DELIBERAZIONE DELLA GIUNTA REGIONALE 2 settembre 2019, n. 1565

**[ID\_VIP 4631] Dlgs152/2006 LR11/2001-Proc. di VIA di comp. Statale relativa ad un imp. eolico da realiz. nei Comuni di Greci e Montaguto, e relative opere di connes. alla RTN da realiz. nei comuni di Celle San Vito, Troia, Faeto, Orsara e Castelluccio Valmaggiore. Dismissione di 32WTG ed installaz. di 10WTG per una potenza complessiva di 43,8 MWe Propon. ERG Wind 4 Srl. Parere di comp. della R.P.**

**ISTRUTTORIA TECNICA AI SENSI DELL'ART. 4 DEL R.R. 22 GIUGNO 2018, N. 7**

Figura 11: Carta delle aree protette con sovrapposizione delle opere in progetto.

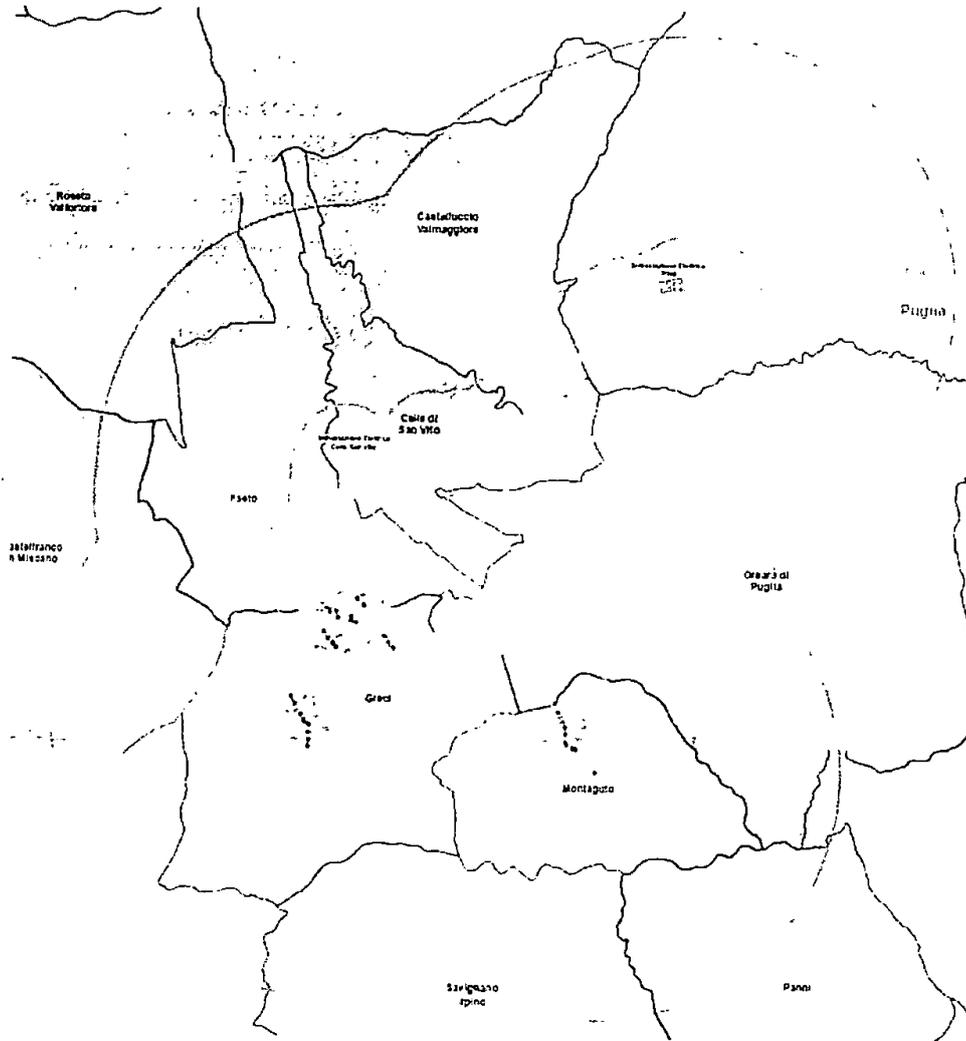
Come evincesi dalla Figura 6, entro un buffer di 1 km (contorno celeste) una porzione del tracciato del cavidotto di vettoriamento dell'energia proveniente dal lotto da 6 aerogeneratori siti in Greci (AV) (rappresentati in rosso), lambisce il confine inferiore a sud-est della ZSC "Monte Cornacchia, Bosco Faeto" nel Comune di Celle San Vito (FG) e per un brevissimo tratto la attraversa in località Monte Buccolo nel tratto che precede l'area della Masseria Scolpalosso.

Considerato tuttavia che si prevede la posa interrata del cavidotto e che questa avverrà su strada esistente, l'impatto sulle componenti faunistiche e vegetazionali sia in fase di cantiere che di esercizio, è da ritenersi trascurabile.

Tale porzione del tracciato del cavidotto è interessata dal posizionamento della prevista Cabina di sezionamento che tuttavia è un manufatto (opera minore) che per dimensioni e tipologia, sia in fase di cantiere che di esercizio, non potrà generare impatti sulle componenti faunistiche e vegetazionali della ZSC.

La nuova Sottostazione Utente di trasformazione MT/AT da realizzarsi nel comune di Troia (FG) per la connessione del predetto lotto da 6 aerogeneratori, pur trovandosi entro un buffer di 5 km (contorno rosso) dista approssimativamente 2,3 km dal più vicino confine a sud-est della ZSC "Monte Cornacchia, Bosco Faeto" e tuttavia, è un'opera che per dimensioni e tipologia, sia in fase di cantiere che di esercizio, non potrà generare impatti sulle componenti faunistiche e vegetazionali della ZSC.

Parte del tracciato del cavidotto di vettoriamento dell'energia proveniente dal lotto da 4 aerogeneratori siti in Montaguto (AV) (rappresentati in rosso) e precisamente quello che parte dal nuovo aerogeneratore (ultimo) MA03 e ricadente nel Comune di Orsara di Puglia (FG), dista approssimativamente 2 km dal più vicino confine ovest del SIC "Valle del Cervaro, Bosco Incoronata".

Anche in questo caso tuttavia, considerato che si prevede la posa interrata del cavidotto e che questa avverrà su strada esistente, l'impatto sulle componenti faunistiche e vegetazionali sia in fase di cantiere che di esercizio, è da ritenersi trascurabile.

Alla luce delle precedenti considerazioni, esaminata la documentazione di progetto sopra richiamata unitamente a quella descrittiva delle modalità di realizzazione delle opere di progetto ricadenti nel territorio della Regione Puglia, il Comitato, richiamata la DGR 24 luglio 2018, n. 1362, formula il proprio parere di competenza ritenendo che tali opere non possano generare incidenze dirette sui predetti siti della rete Natura 2000.
